軽微な変更届

開発協議申出書 受付番号	第 7-267 号
開発構想の名称	NH小浜4丁目造成計画
開発事業区域 の位置	宝塚市 小浜4丁目21番、22番
協定締結年月日	年 月 日
標識の修正(予定)日	年 月 日
変更の理由	道路管理課、建築指導課との協議による
変更箇所一覧(項目が多い場合は同様式の別紙で提出してください。)	
変更項目	新 旧
別紙の通り	別紙の通り 別紙の通り

(変更後)

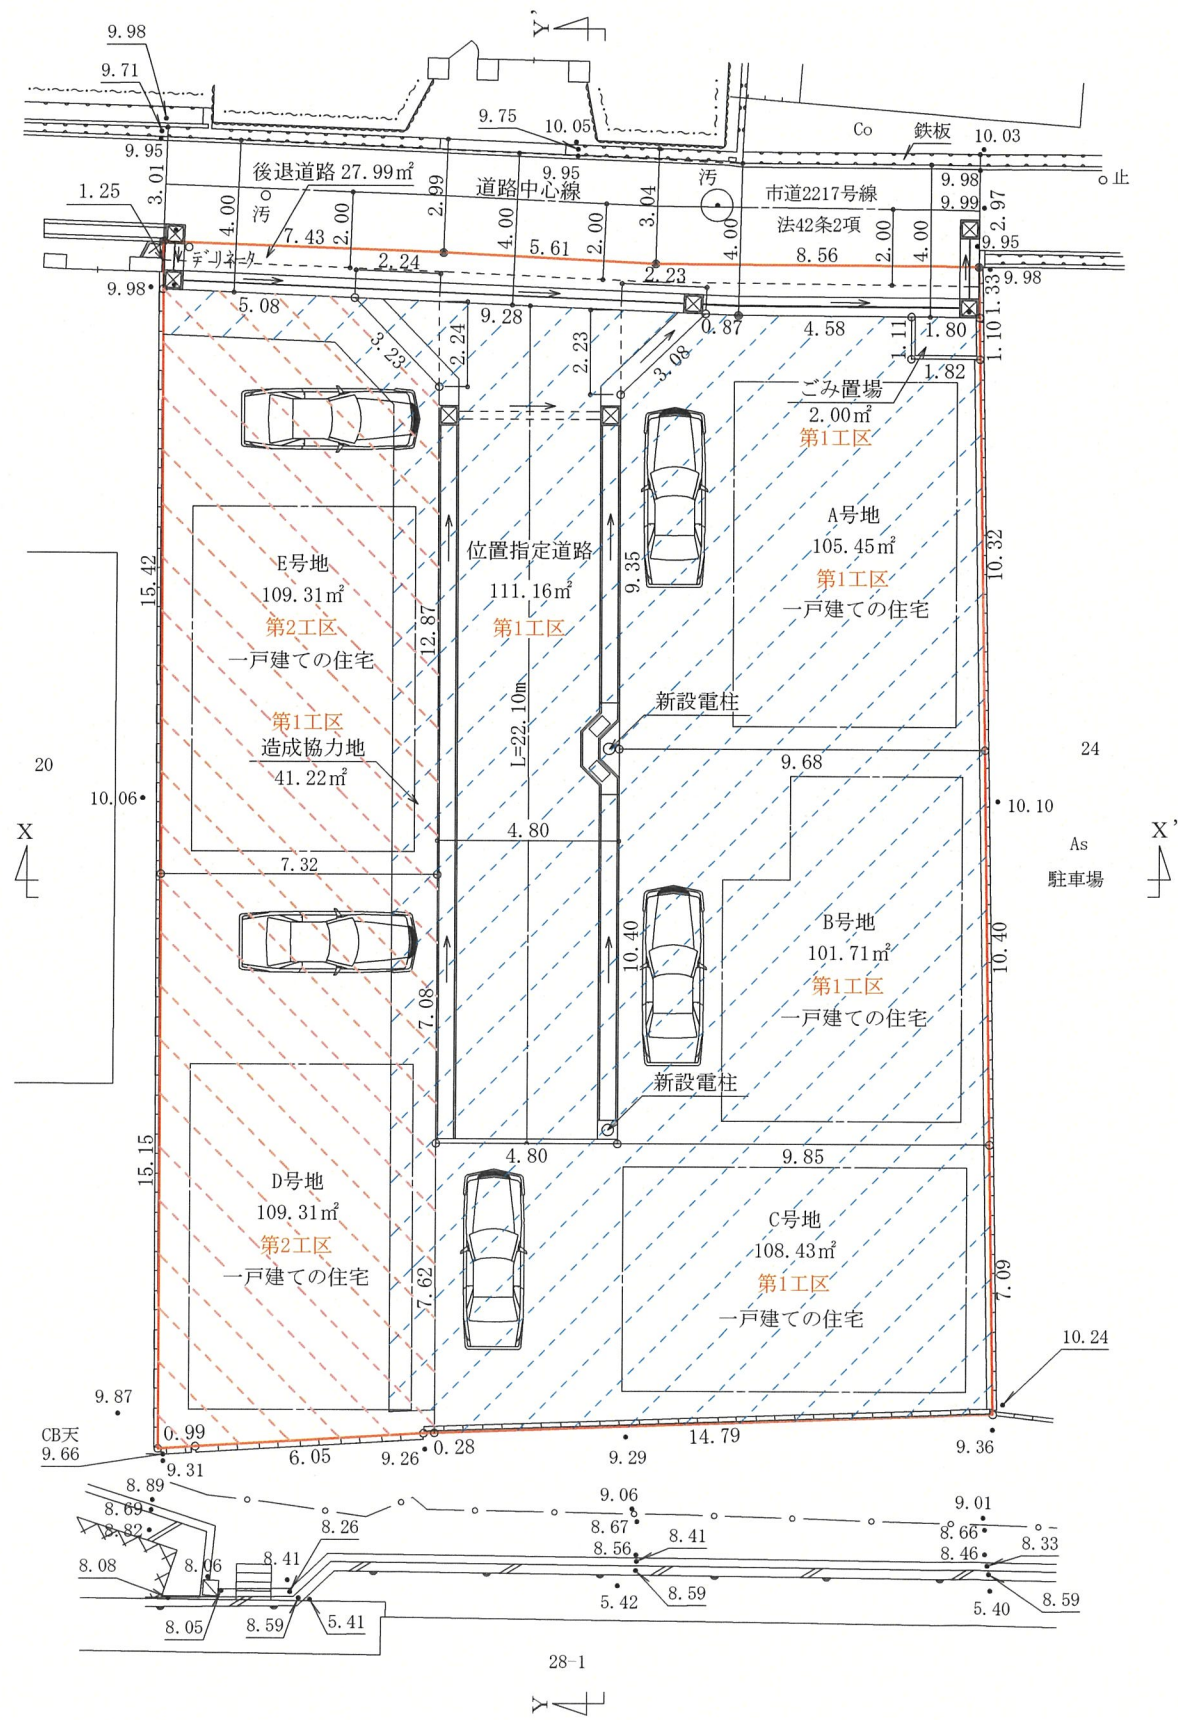
変更箇所一覧		
変更項目	新	旧
土地利用計画平面図	・雨水排水ルートの追記	変更前の通り
	・位置指定道路側溝形状の変更	
	・後退道路西側・東側形状変更	
造成計画平面図・断面図（第1工区）	・雨水排水ルートの追記	変更前の通り
	・位置指定道路側溝形状の変更	
	・後退道路西側・東側形状変更	
	・側溝計画レベルの変更	
	・各種拡大図の追記	
造成計画平面図・断面図（第2工区）	・雨水排水ルートの追記	変更前の通り
	・位置指定道路側溝形状の変更	
	・後退道路西側・東側形状変更	
	・側溝計画レベルの変更	
排水計画図	・雨水排水ルートの追記	変更前の通り
	・位置指定道路側溝形状の変更	
	・後退道路西側・東側形状変更	
	・雨水柵位置の変更
